VIAVEPARK

PARTICIPAÇÃO PÚBLICA
SÍNTESE E AVALIAÇÃO
MAIO '15

MUNICÍPIO DE
GUIMARÃES

UM
CIDADES

Elementos notáveis

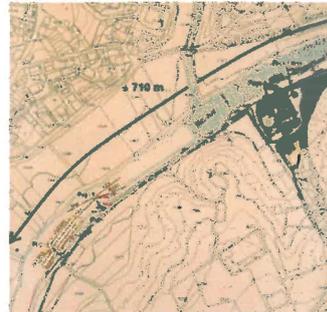
Mas, é ao nível dos elementos notáveis do território que estas variantes mais interrogações e constrangimentos colocam já que, quer no cruzamento com a denominada “estrada de Prazins”, quer com a compatibilização com a “captação de águas” municipal localizada em Prazins Santa Eufémia, quer com a conjugação com o complexo desportivo do Clube Caçadores das Taipas, estas variantes não revelam capacidade de ajustamento ou adaptação, interferindo sempre e de forma irreversível com tais elementos notáveis (no caso do recinto desportivo, a alternativa será a afetação de um edifício de habitação coletiva ou um conjunto de habitações unifamiliares, não sendo por isso alternativa ou solução...).

Abaixo, fixa-se duas imagens sobre estas realidades territoriais onde se verifica que as soluções em causa, e suas possíveis alterações (sul ou norte), implicam sempre ou a afetação de edifícios

habitacionais ou a área de influência direta da “captação de águas” municipal localizada em Prazins Santo Tirso.

Infraestrutura desportiva (azul-traçado 3)

“captação de águas” municipal (azul-traçado 3) (área de proteção imediata)

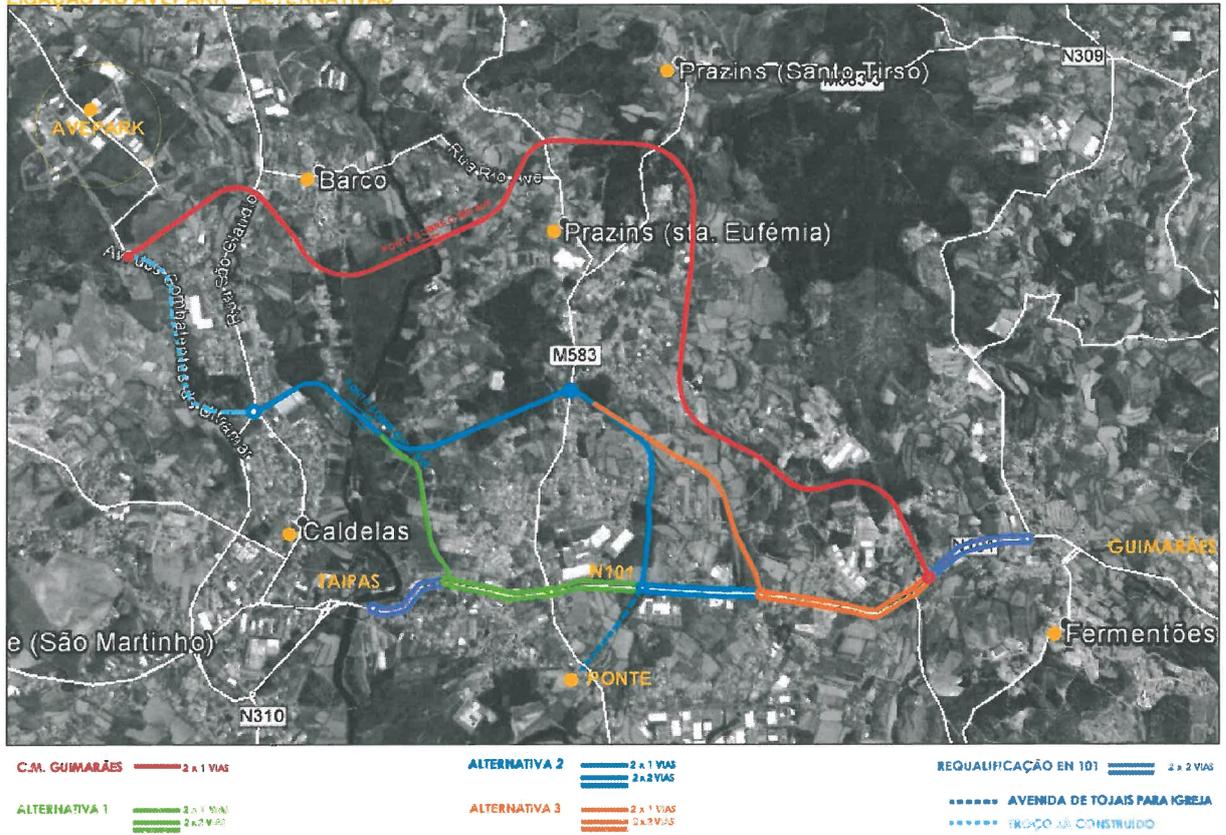
Um dos obstáculos a vencer por qualquer das Alternativas, tal qual como da solução da Autarquia, é a travessia do Rio Ave.

Acresce ainda que existe uma Estação de Captação e Tratamento de Água no Rio Ave um pouco a montante de Caldas das Taipas, do lado oposto da confluência do Rio Febras.

É pois desejável que a travessia do Rio Ave se faça a jusante da Estação de Tratamento por forma a evitar a necessária recolha das águas da plataforma viária e a sua condução a Bacias de Retenção e Tratamento antes de serem lançadas de novo no seu percurso natural.

Rua de S. Gemil – Vista Poente/ Nascente

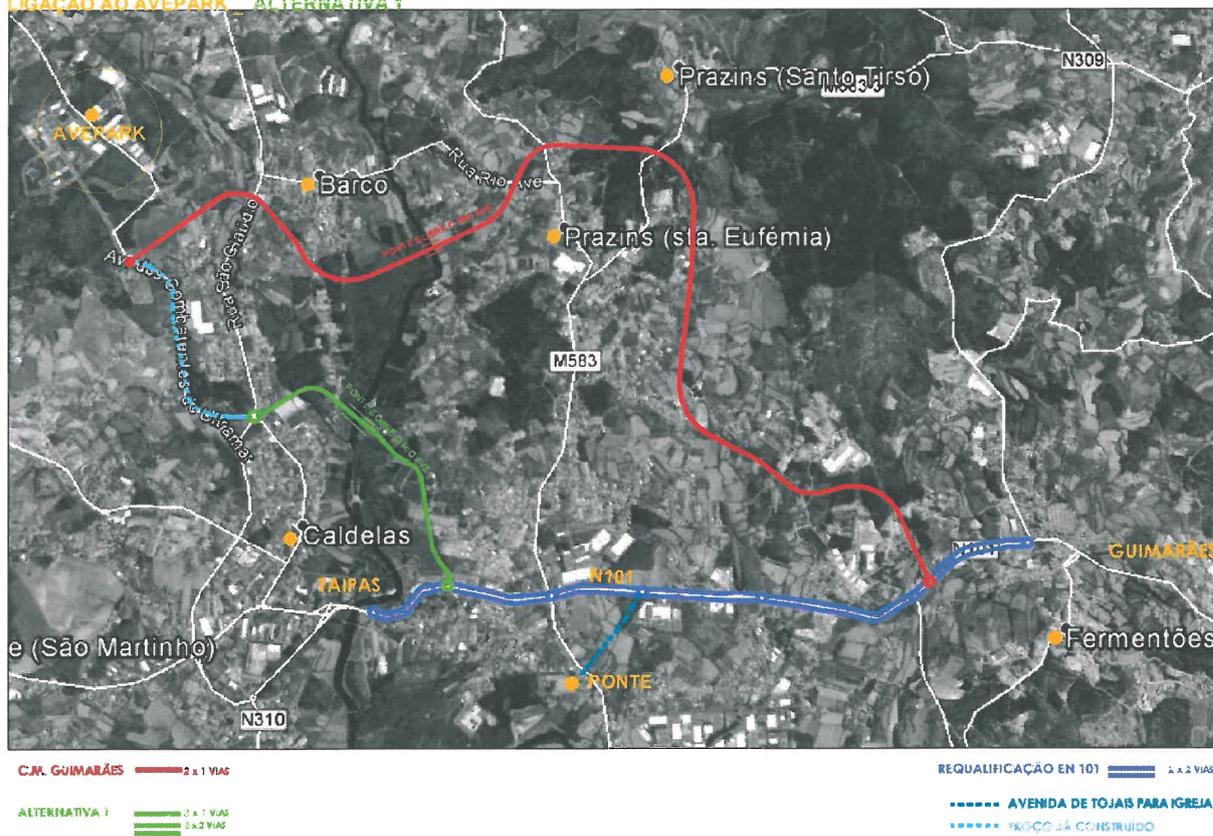
Para que seja possível assegurar a salvaguarda do Parque de Lazer, torna-se necessário que a inserção se faça no local onde a Rua de S. Gemil entronca com a

EN101 pelo que o traçado da Ligação ao AVEPARK iria sobrepor-se àquela via num pequeno trecho tal como se mostra na fotografia seguinte :

Para que nesta zona a referida ligação pudesse funcionar com boas condições de segurança seria necessário reformular a rede viária local e nomeadamente a interligação com a Rua do Ave.

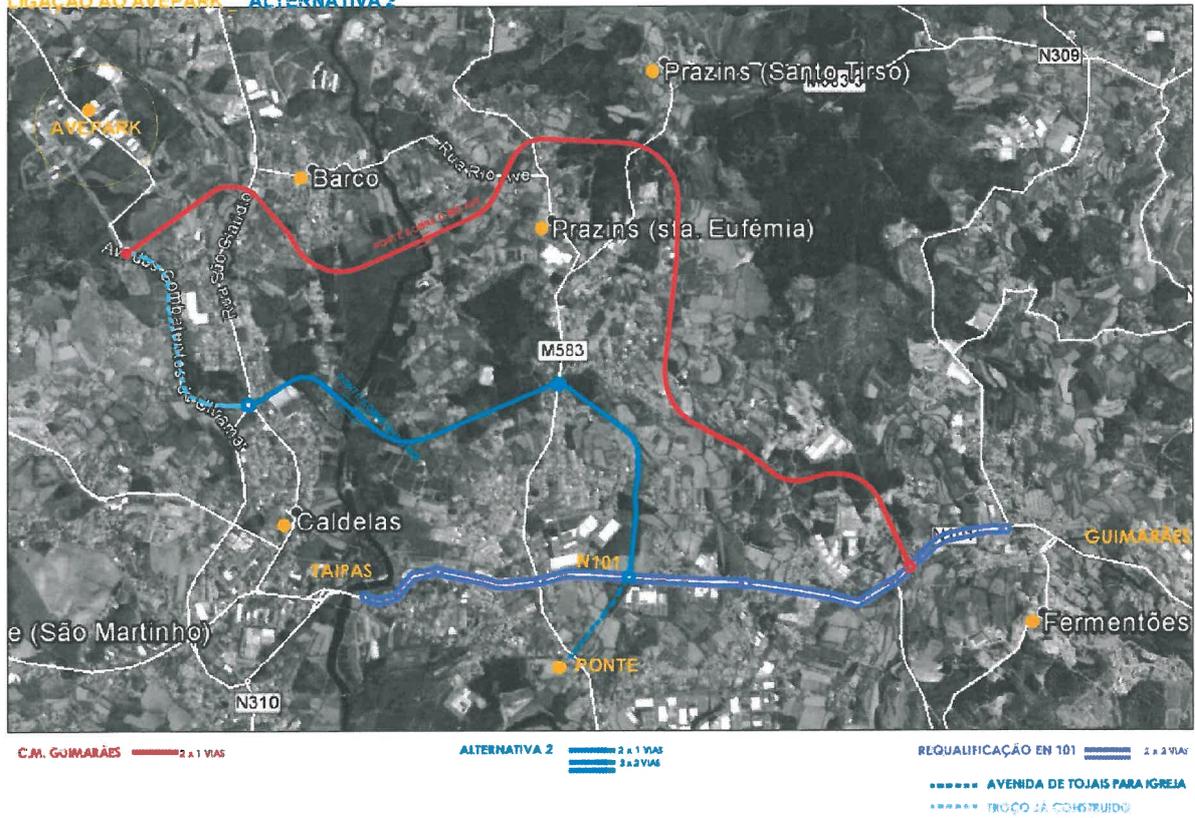
Esta ligação com a EM 583 é porventura a mais importante de todo este trecho e serve de variante à EM 583 permitindo decerto atenuar os conflitos de tráfego que presentemente se verificam na rotunda de S. João de Ponte, de ligação com a EN 101.

É de salientar que neste local existe um posto eléctrico de transformação que será afectado e necessitará de ser desviado para outro local.

A partir daqui o traçado dirige-se predominantemente para Sudoeste indo interferir com a Rua de Sobreira, a Rua dos Campos, a Rua da Carreira de Baixo, a Rua da Borralha, e a Rua dos Tojais antes de confluir com a EN 101 / Rua de São João Baptista em frente a um “estradão” que vai ligar à Rua da Póvoa.

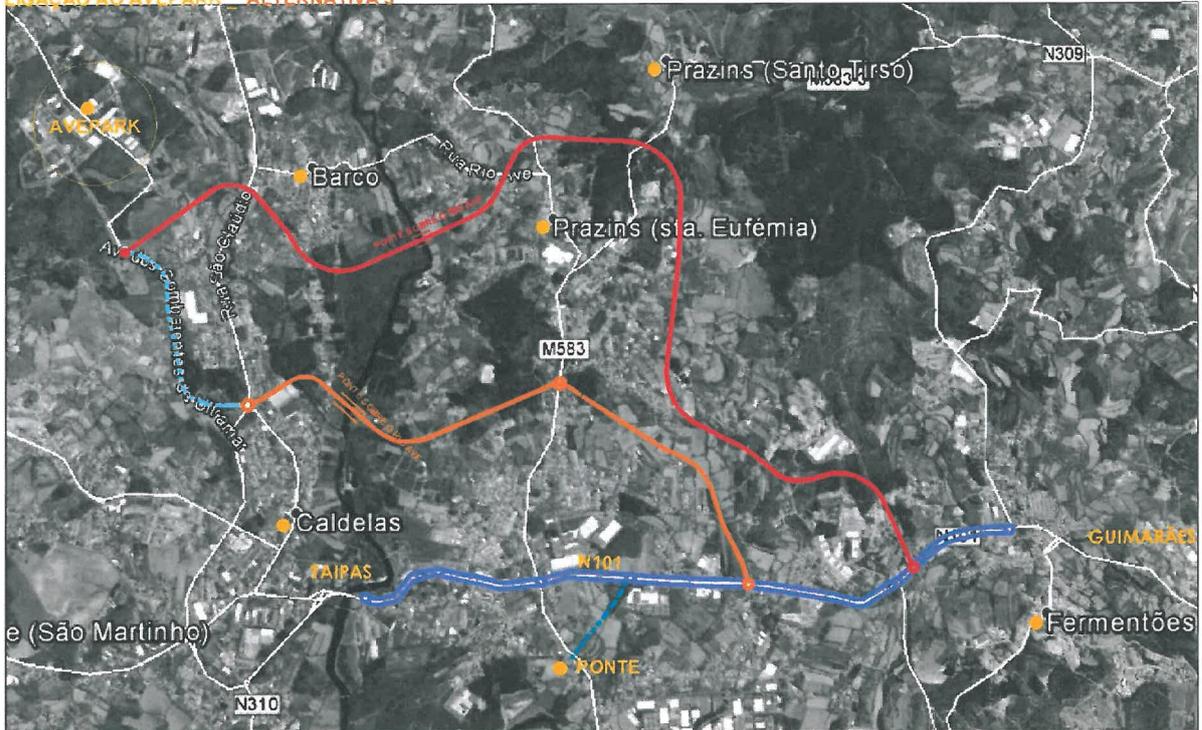
Esta Alternativa 3 é composta de duas partes distintas: a primeira—compreende o trecho desde a rotunda após o final da Av. Combatentes do Ultramar e até à EN 101 numa extensão de 5,8 Quilómetros e o segundo desde o actual entroncamento com a Rua do Parque Industrial João de Ponte e até à rotunda final em que seria aproveitada a plataforma actual numa extensão de cerca de 900 metros.

O atravessamento do Rio Ave seria feito no mesmo local e da mesma forma que nas restantes Alternativas.

É de salientar que o traçado / corredor da Alternativa 3 se sobrepõe ao da Alternativa 2. Tudo o que foi referido para a Alternativa 2, nesse trecho, é também válido para esta Alternativa 3.

Fig. 1. Comparação entre o traçado proposto pela CMG (a **vermelho**) e o da proposta alternativa (a **amarelo**).

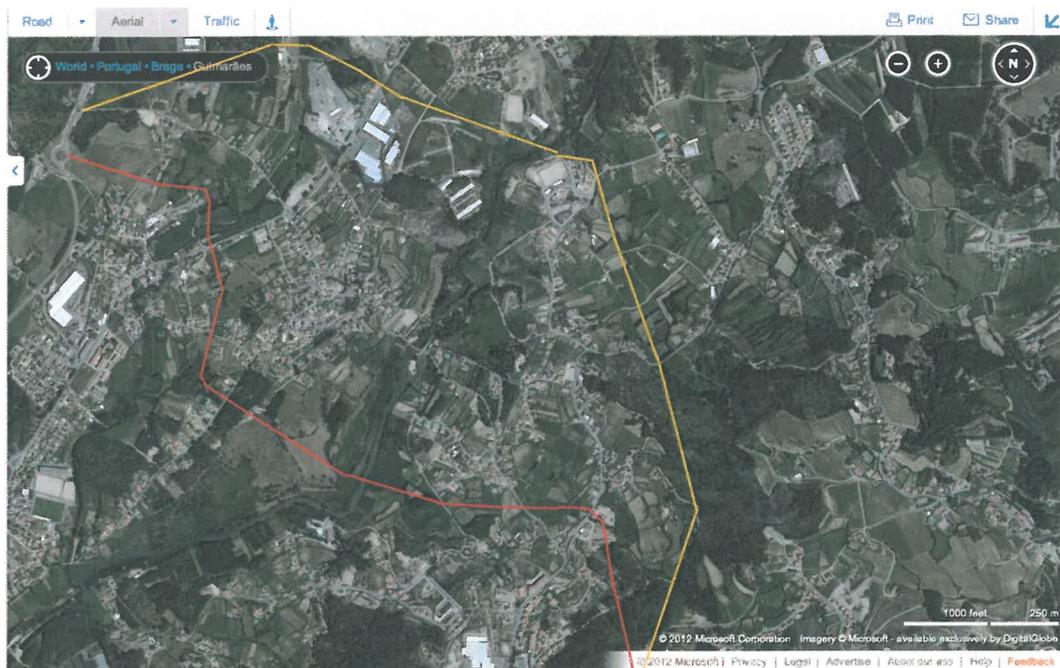
De um modo genérico, na alternativa que proponho, a extensão do traçado mantém-se praticamente o mesmo (ou é ainda menor), tem menos curvas e desníveis acentuados. Na figura seguinte, apresenta-se uma panorâmica geral do traçado alternativo proposto (a amarelo) e o existente no PDM (a vermelho) apenas entre o AvePark e o final da freguesia de Prazins Santa Eufémia.

Apresentando o traçado mais em pormenor, este vindo de Corvite passa junto ao Parque de lazer dos escuteiros de Prazins Santo Tirso e continua junto à quinta de Cima de Vila e ao monte da Lage na fronteira entre Prazins Santa Eufémia e Prazins Santo Tirso (Fig. 2). Depois passa a norte do monte de Penide e continua até à zona norte do campo de jogos de Souto São Salvador (Fig. 3). A via do Ave pode contornar por norte o campo de jogos de Souto São Salvador e atravessar o rio nesta zona, numa cota bastante alta relativamente ao rio. Aqui, a ponte sobre o rio Ave terá, na minha opinião, um impacto paisagístico e ambiental muito menor quando comparado com a proposta da Câmara. A via dedicada segue depois a sul do campo de jogos de Santo Estêvão e a norte dos aviários de Barco (Fig. 4). Em Barco a via do Ave segue em direcção ao AvePark onde haverá a possibilidade de escolher entre dois tipos de ligações, a norte ou a sul do AvePark (Fig. 5).
